3Com - 3C5x9 - Anpassung

Damit die ISA-Ctrl Leiterkarte mit einer 3COM (3C5x9) - Netzwerkkarte betrieben werden kann, ist neben der Version V1.39 der Quellen, auch eine kleine Änderung am Layout notwendig.

ISA-Ctrl

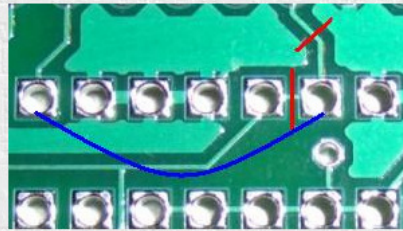
Hier die Stelle (rote Umrandung), an der die Änderung gemacht wird (Unterseite)

Zuerst müssen 2 Leiterbahnen durchtrennt werden (rot).
Dies geht am besten mit einem Cutter-Messer...

Dann muss noch eine Brücke (blau) eingelötet werden und
FERTIG.

"Auftrennen der Verbindung von A9 mit A8 (ISA Slot Pin A22-A23,
Lötseite) (**linke rote Tennung**)

und verbinden mit A4 (ISA Slot Pin A27, Lötseite)." (**blaue Verbindung**)

Nach der Anweisung aus dem Quellcode muss ich die obere rote Trennung NICHT ausführen.

Was stimmt denn nun?
